Clio II

19A WASSERPUMPE

Neue Abdichtung der Wasserpumpe der Motoren D4D - D4F - D7F.

1. Neue Ausführung

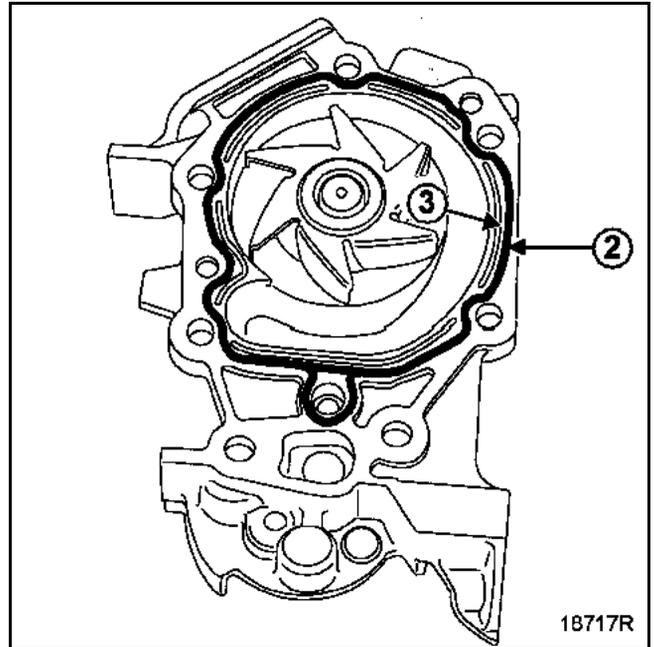
Einen Dichtungsring anbringen, wenn die Dichtfläche der Wasserpumpe eben ist (1).

2. Alte Ausführung

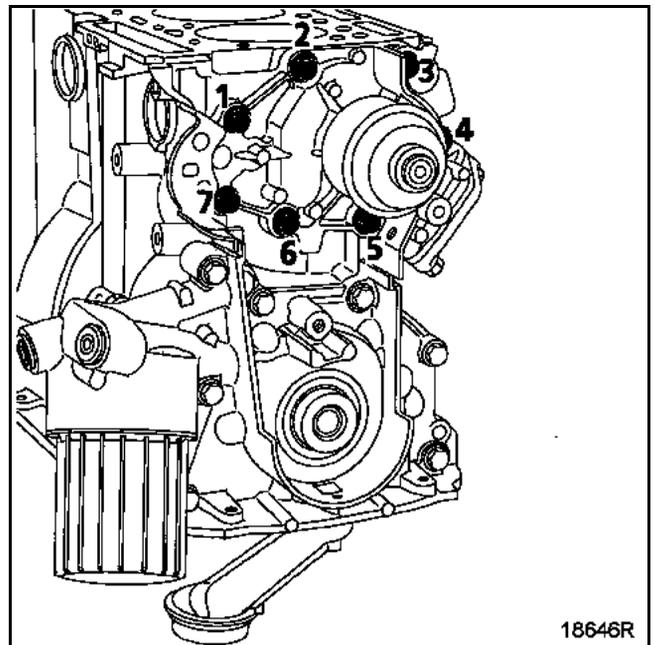
Eine Dichtraupe (2) aus **RHODORSEAL 5661** mit einer Breite von **1,3 mm** gemäß der Zeichnung auftragen, wenn die Dichtfläche der Wasserpumpe über eine Nut (3) verfügt.

In der vorgeschriebenen Reihenfolge und mit dem vorgeschriebenen Drehmoment die **Befestigungsschrauben der Wasserpumpe anziehen (0,9 daNm)**.
